SERVICE INFO – INA 0183

Napínací kladka 531 0505 10

Změna materiálu

Obrázek 1: Staré provedení s plastovou oběžnou dosedací plochou

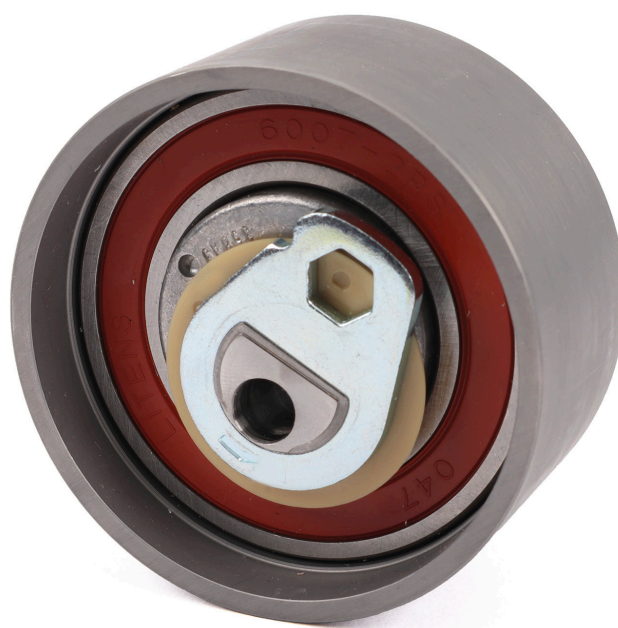
V rámci neustálého vývoje našich produktů byla změněna oběžná dosedací plocha napínací kladky 531 0505 10 z plastu (obr. 1) na ocel (obr.2).

Ve fázi přechodu může docházet k dodávkám se šrouby a bez šroubů.

Obě napínací kladky splňují technické specifikace a lze je u výše uvedených vozidel používat bez omezení.
